**PARC NATUREL MARIN  
DE L'ESTUAIRE DE LA GIRONDE ET DE LA MER DES PERTUIS**

**Délibération PNMEGMP\_2019\_07**

**Avis conforme sur la demande d'autorisation environnementale  
relative au projet « Port Horizon 2025 » du Grand port maritime de la Rochelle**

**Annexe à la délibération PNMEGMP\_2019\_07 portant avis conforme sur la demande d'autorisation  
environnementale relative au projet « Port Horizon 2025 » du Grand port maritime de La Rochelle**

#### Mise en cohérence de la figure 2 et du texte correspondant.

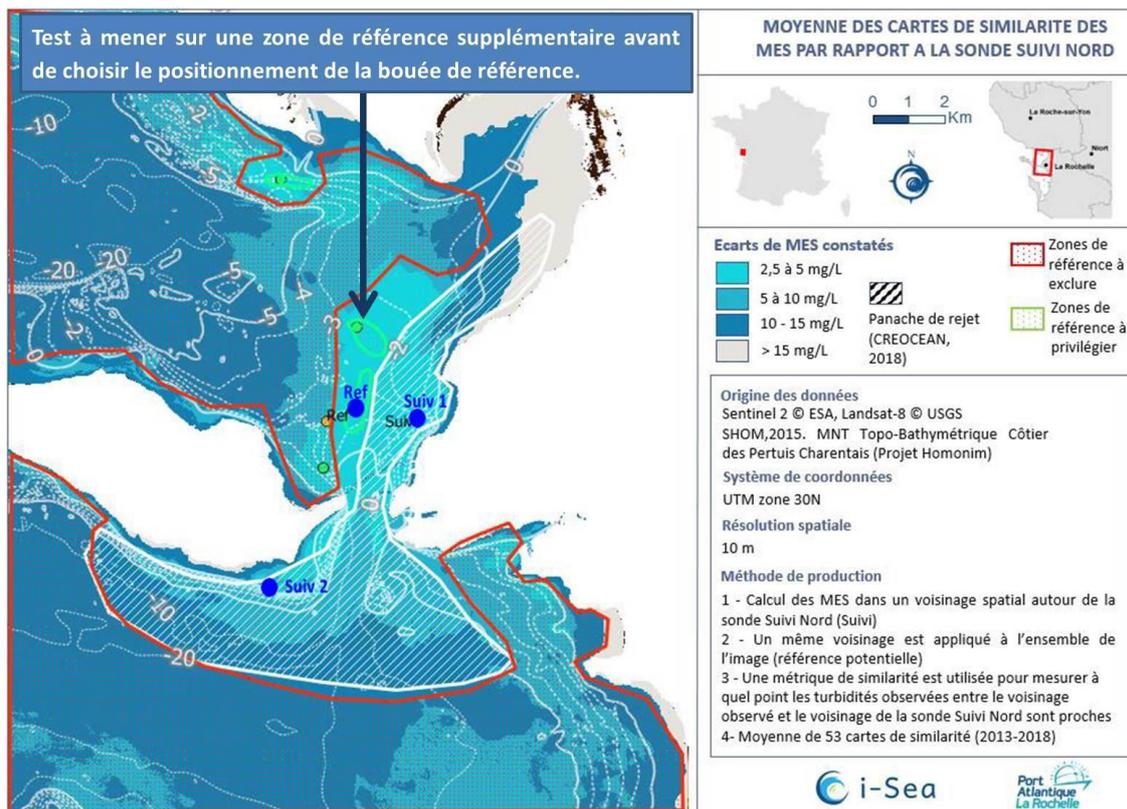
La figure 2 située page 1020 du dossier présente la matrice décisionnelle de gestion du chantier. Le texte précédant cette matrice justifie les niveaux de turbidité retenus pour définir les différentes mesures de gestion du chantier à adopter.

- le niveau N2 (adaptation des travaux) est défini lorsque  $A$  (valeur  $T_s$ ) x  $B$  (valeur de l'écart de turbidité entre  $T_s$  et  $T_r$ ) est supérieur à 3 et inférieur ou égal à 8 ;
- le niveau N3 (arrêt du rejet et au besoin de l'atelier de déroctage hydraulique) est défini lorsque  $A$  x  $B$  est supérieur à 8.

Or, la matrice décisionnelle présente le niveau 3 comme correspondant à  $A$  x  $B$  supérieur ou égal à 8.

→ Le texte devra être mis en cohérence avec la matrice pour les niveaux N2 et N3, en gardant la matrice décisionnelle en l'état. Ainsi le niveau N3 devra être défini comme suit « si  $A$  x  $B$  est supérieur ou égal à 8, le chantier est arrêté » et le niveau N2 comme suit « si  $A$  x  $B$  est supérieur à 3 et inférieur à 8, le chantier est adapté ».
